廃炉発官R3第132号
令和3年11月4日

福島第一原子力発電所 特定原子力施設に係る実施計画 変更認可申請書の
一部補正について

放射性物質分析・研究施設第1棟の運用開始に伴う管理対象区域等の変更、増設雑固体廃棄物焼却設備の焼却炉境界部構造の変更他、廃炉作業に従事する際に使用する保護具着用基準に関する記載の適正化について、2号機原子炉圧力容器窒素封入ライン追設、3号機使用済燃料プール内の燃料取出し完了及び燃料取出し完了に伴う使用済燃料プール循環冷却系二次系共用設備配管撤去、高所送水車配備に伴う非常用注水設備の代替注水手段の変更、保全区域設定基準の明確化に伴う変更、油処理装置のうち油分解装置の主配管仕様に関する記載の適正化について、下記の通り変更を行う。

図-1 原子炉格納容器内窒素封入設備 系統概略図

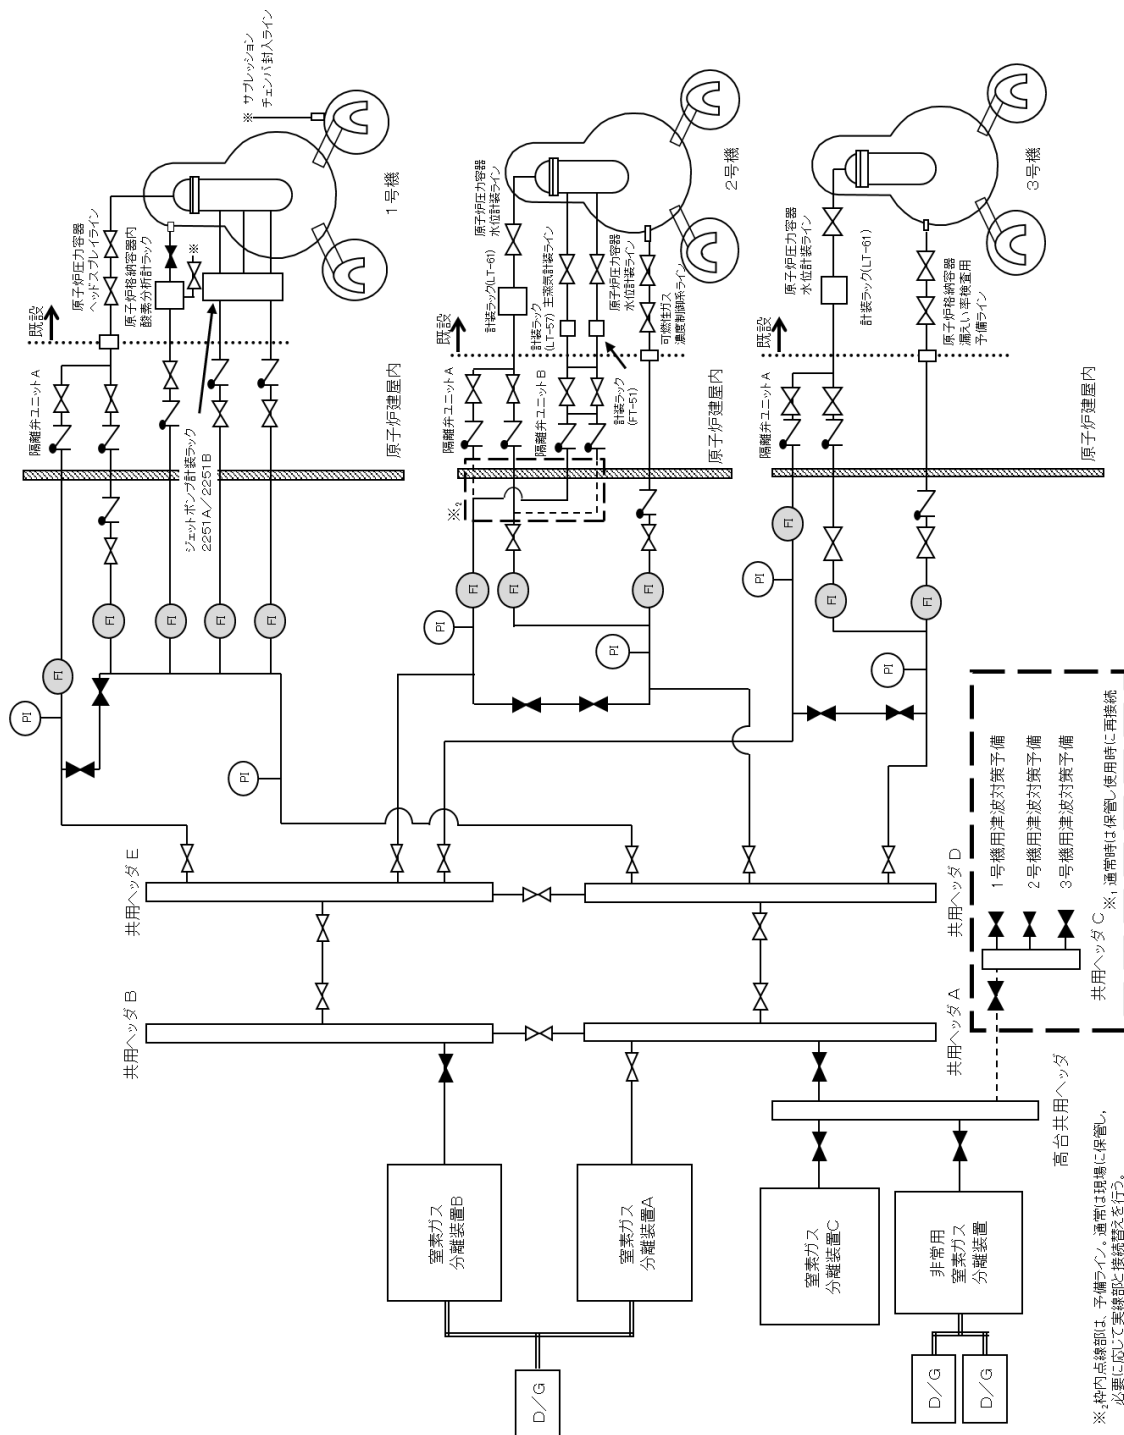
- ・2号機原子炉圧力容器窒素封入ライン追設に伴う系統概略図の変更

図-1 窒素封入ライン概略図

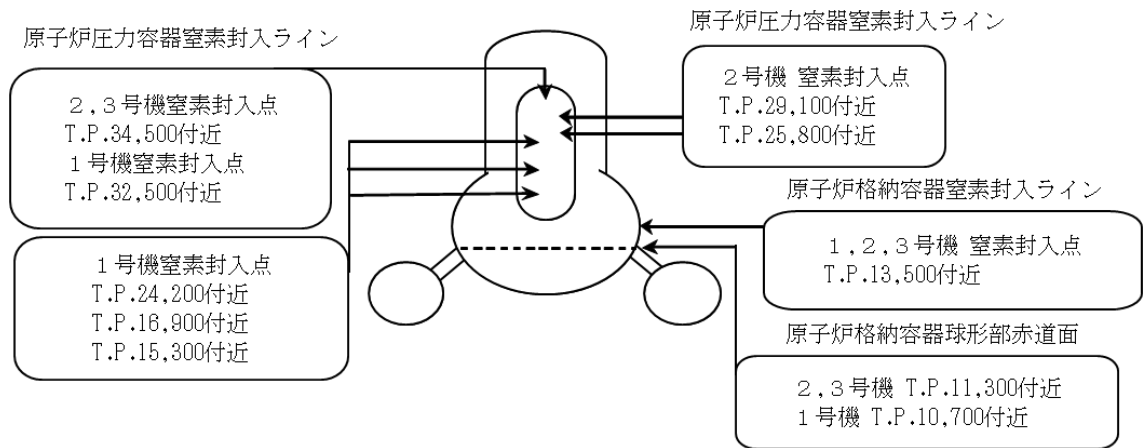
- ・2号機原子炉圧力容器窒素封入ライン追設に伴う窒素封入ライン概要図の変更及びその他記載の変更

図3 3号機使用済燃料プール循環系系統概略図

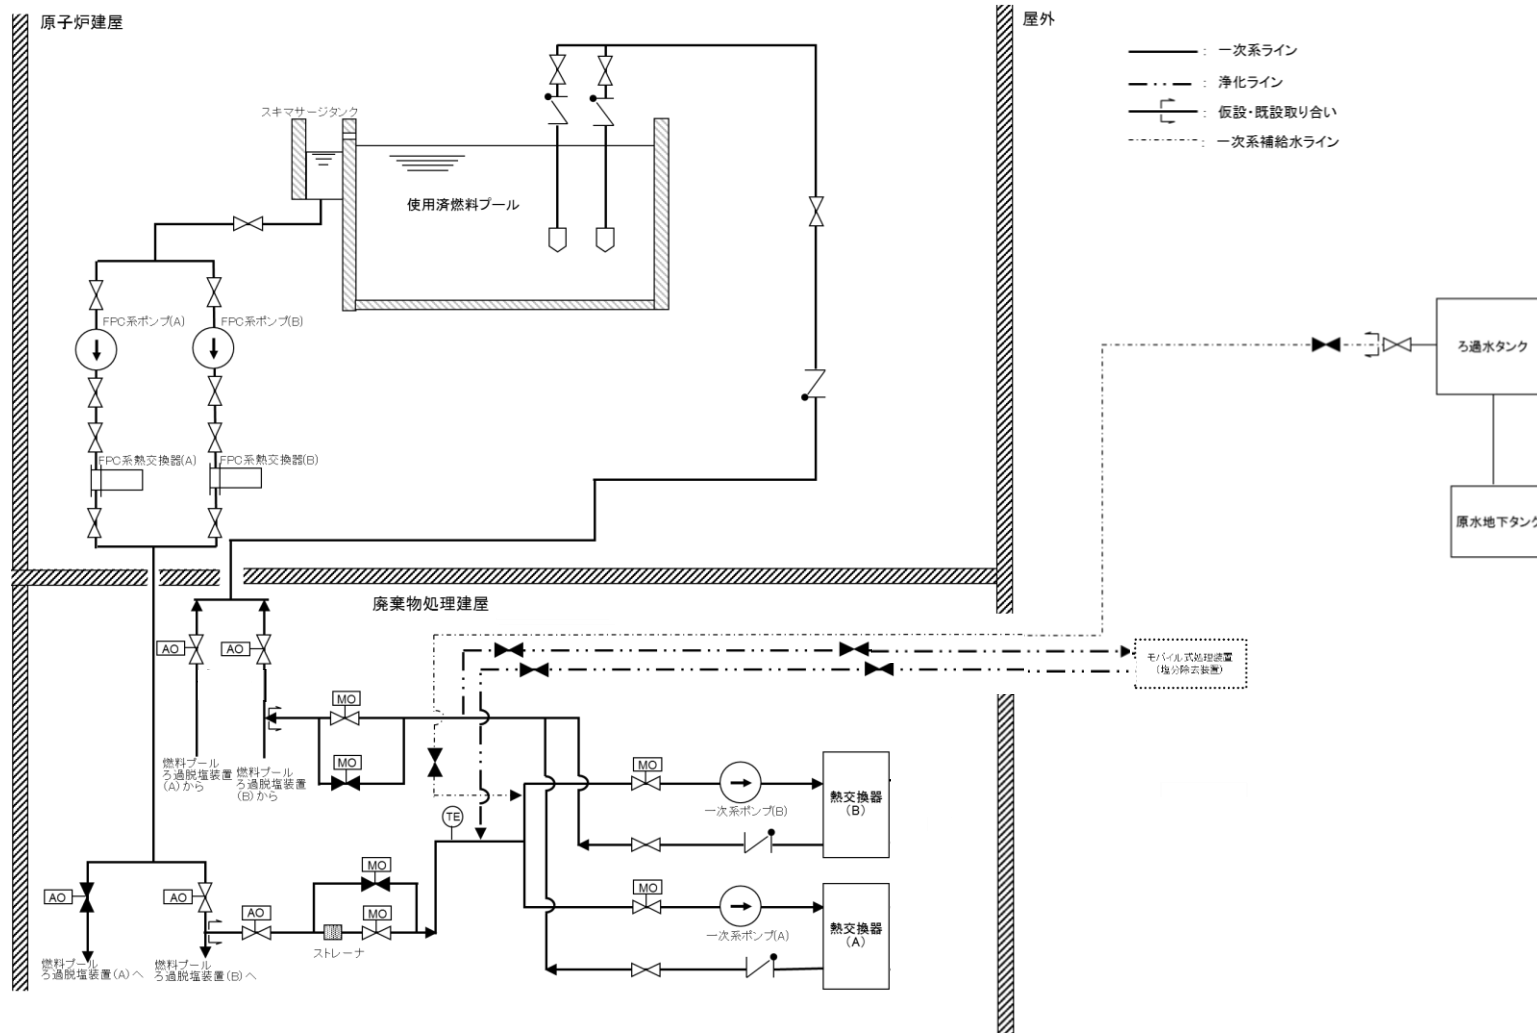
- ・ 3号機使用済燃料プール循環冷却系二次系共用設備配管撤去に伴う系統概略図の変更及びその他記載の変更
